HT-210-1

HTTR 設工認 第 4 回申請(R2.3.30)
に係るコメント回答(耐震性)

令和 2 年 9 月 4 日

日本原子力研究開発機構 大洗研究所

図 1 炉内構造物等に対する評価の流れの概念図

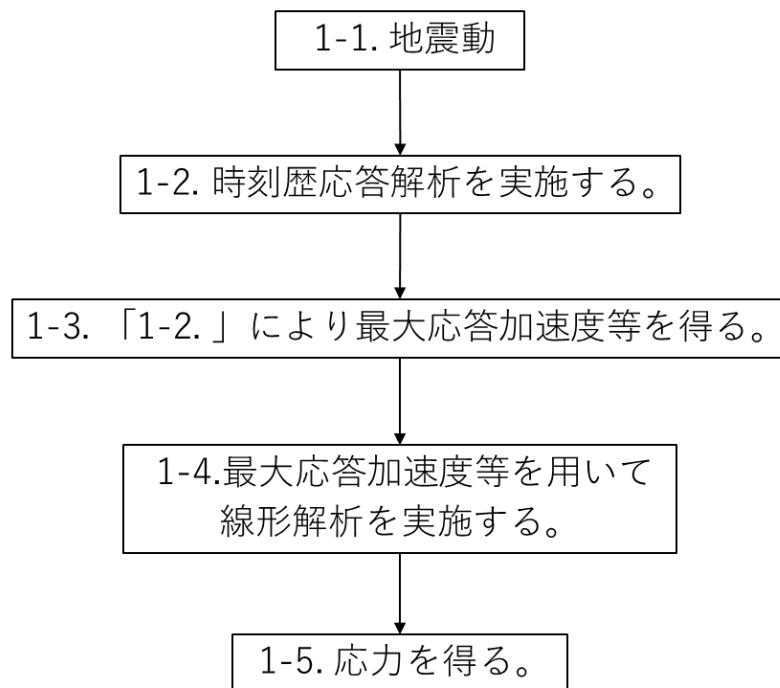
応答倍率法を用いて評価した設備のうち、既往の設工認で時刻歴応答解析を用いて評価した設備は、圧力容器基礎ボルト、広領域中性子束検出器、炉内構造物、制御棒、制御棒駆動装置及び後備停止系駆動装置である。これらの設備に対しては、スペクトルモーダル法では評価できない積層に積まれた炉内構造物の非線形挙動を評価するために、時刻歴応答解析を実施する。評価の流れは、まず原子炉建家モデルで得られた時刻歴変位を原子炉圧力容器モデルに入力し、つぎに原子炉圧力容器モデルで得られた時刻歴変位等を炉内構造物モデルに入力する(図 1 参照)。

図2 今回申請した設工認の時刻歴応答解析を用いた応答倍率法による評価の流れ

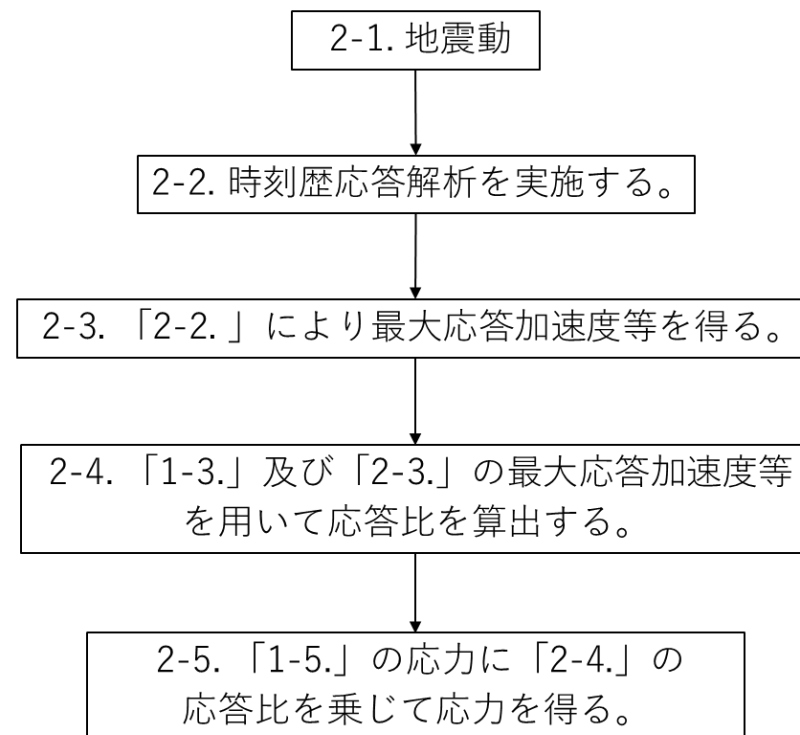
既往の設工認において、原子炉圧力容器モデル及び炉内構造物モデルを用いた時刻歴応答解析で最大応答加速度等を出し、得られた最大応答加速度等を用いて線形解析により応力評価を実施した。今回申請した設工認でも、非線形影響を考慮するために時刻歴応答解析を実施し、最大応答加速度等を出した。得られた最大応答加速度等を用いて応力評価を実施するために、既往の設工認及び今回申請した設工認の最大応答加速度等によって応答比を算出している。このため、この場合に応答倍率法による評価を用いることができると考える。今回申請した設工認の時刻歴応答解析を用いた応答倍率法による評価の流れを図 2 に示す。

図 1 有効炉心 80%挿入時間⁵⁾

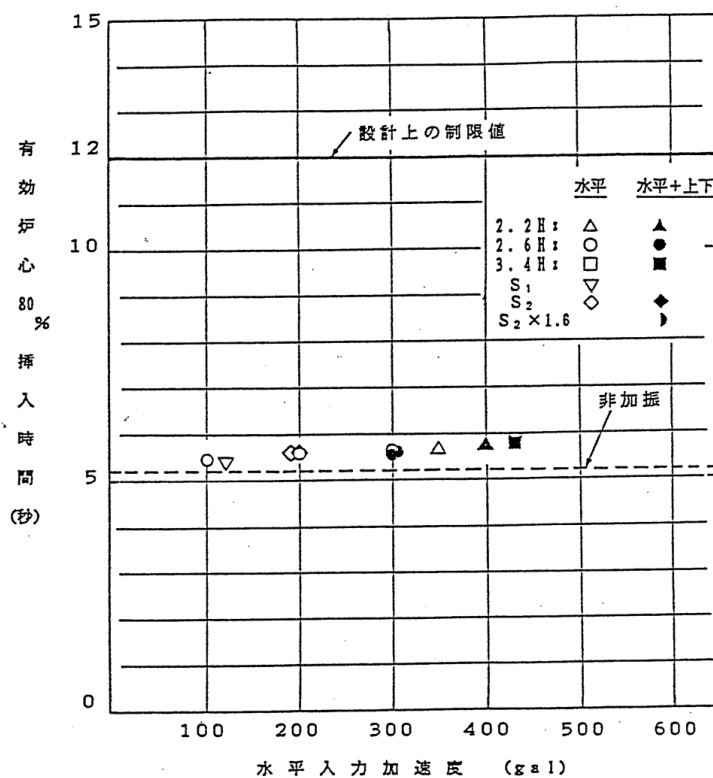
制御棒挿入性試験は、実施した全てのケースにおけるスクラム時の挿入時間は、設計上の制限値を満足した¹⁾。試験により得られたスクラム時間を図 1 に示す。

制御棒挿入性試験では、最大水平加速度約 400gal で試験を実施している。1/2Sd の高温プレナムブロック部における応答波の最大水平加速度は約 200gal である。そのため、1/2Sd 時でも設計上の制限値を満足する。

これまでに実施した制御棒挿入性試験等から、スクラム時の制御棒挿入に要する時間は、制御棒案内ブロックの加速度に比例することが示されている。そこで、図 1 の結果を外挿して、Ss 時の加速度(約 670gal)のもとでの制御棒挿入時間は、約 6.2 秒と推定される。

図 2 制御棒挿入孔における制御棒の状態

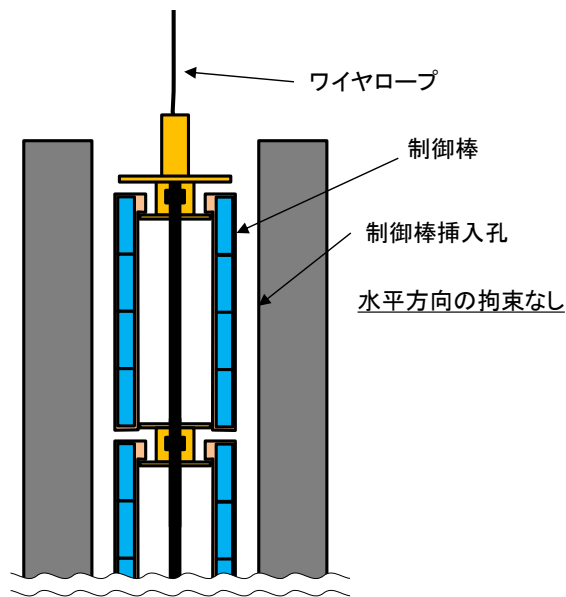
制御棒の挿入を遅延させる要因としては挿入中の制御棒と制御棒案内管との接触によって発生する摩擦力がある。黒鉛と金属材料の摩擦係数は 0.1~0.2 であり¹⁾、金属同士の摩擦係数 0.2~0.4^{2,3)}と比較して小さく、また図 2 に示すようにワイヤロープに吊られ、かつ制御棒挿入孔のギャップが約 10mm ある制御棒は、水平方向に拘束されていないため、接触箇所に対する垂直抗力は小さい。これらの理由により、発電炉と比較して、Ss までの範囲において摩擦力は小さく、制御棒挿入孔と制御棒の接触による挿入の阻害は小さい。

図5 原子炉水平方向ギャップ説明図

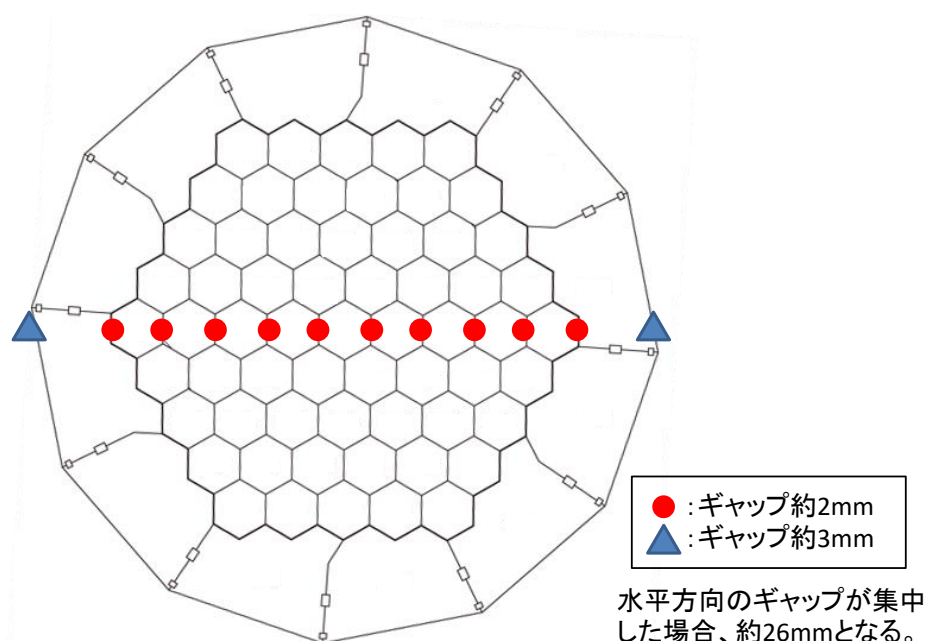
ここで水平方向の変位量が最大約26mmとしている根拠は次のとおりである。燃料体、制御棒案内ブロック及び可動反射体ブロックの各ブロックの周辺(図5中●で示す)には約2mmのギャップがある。また固定反射体ブロックの外側(図5中▲で示す)には、レストレイントリングとの間に約3mmのギャップがある。炉心部には水平方向に2mmのギャップが10か所と3mmのギャップが2か所あることになるため、これらのギャップを一か所に集中させた場合、最大で約26mmの空隙が生じることとなる。

図 6 制御棒の挿入性が確保できなくなる可能性のある挿入孔の状態

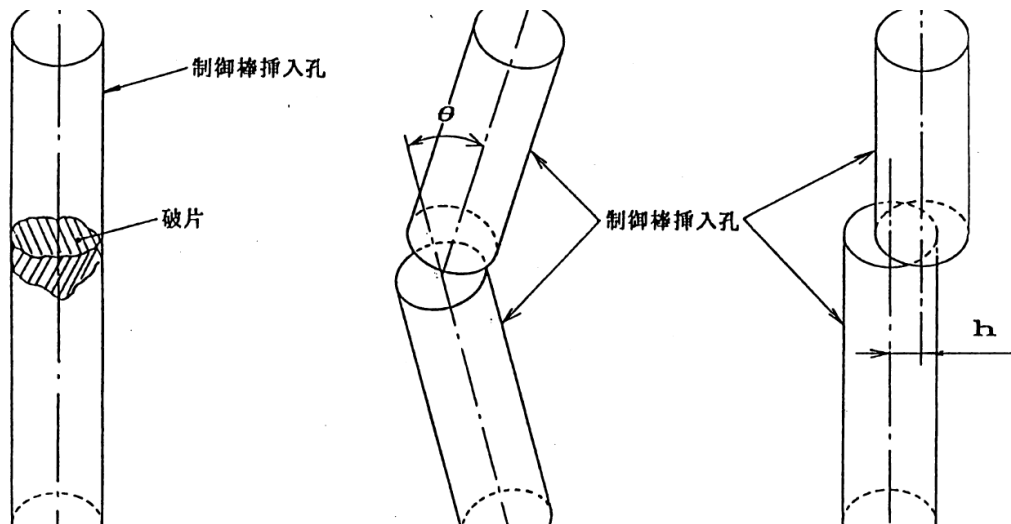
重力落下する制御棒と黒鉛製の制御棒案内ブロックの摩擦による挿入の阻害は、2.3に記したとおり無視できるため、制御棒の挿入を阻害する要因は、①制御棒挿入孔内に黒鉛ブロックの破片等が噛みこむ(閉塞)、②制御棒の可撓性を超える屈曲が制御棒案内ブロックに発生する(屈曲性)、③制御棒案内ブロックの水平方向のズレにより挿入孔が狭まる(不連続性)、3つである(図6)。

①については、黒鉛ブロックの挿入孔は基準地震動による地震力によって破損しないとの評価を得ていること、また②については拘束バンド等が破損した場合に生じる最大の屈曲性を考慮しても制御棒の可撓性により挿入できるとの評価を、これまでに説明してきている。

図 7 ブロックの不連続性

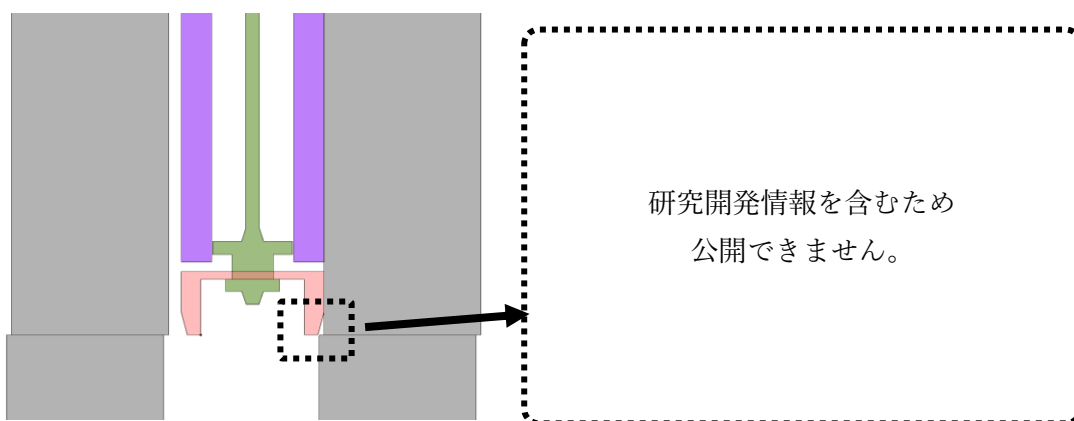
③については共振周波数に対しては炉心全体の変位は大きくなるが、ブロック全体が群として振動するため、制御棒案内ブロックは隣り合う単一の黒鉛ブロックと接するため大きな上下で大きな変位は生じないため、挿入性は確保され、閉塞することなく落下する。また共振周波数以外に対しては、図 7 に示すように、各カラムの周辺にある約 2mm のギャップから最大 4mm のズレが生じうるが、制御棒先端にあるショックアブソーバーのもつテーパ構造により、挿入性は確保され、閉塞することなく落下する。

図 3 制御棒要素の限界挿入孔傾斜角

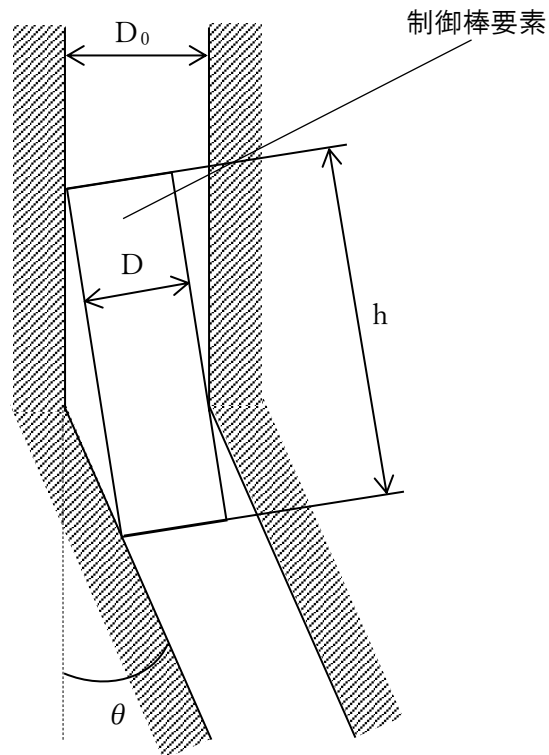
図 3 に幾何学的に制御棒が挿入される限界挿入角(=0.131rad)を示す。また、静的挿入性試験では、最大挿入傾斜角 0.0877(rad)において、制御棒が挿入されたことを確認している。

以上のことから、傾斜角約 0.046(rad)は静的試験結果の最大挿入角 0.0877(rad)を下回るため制御棒の挿入性は確保される。
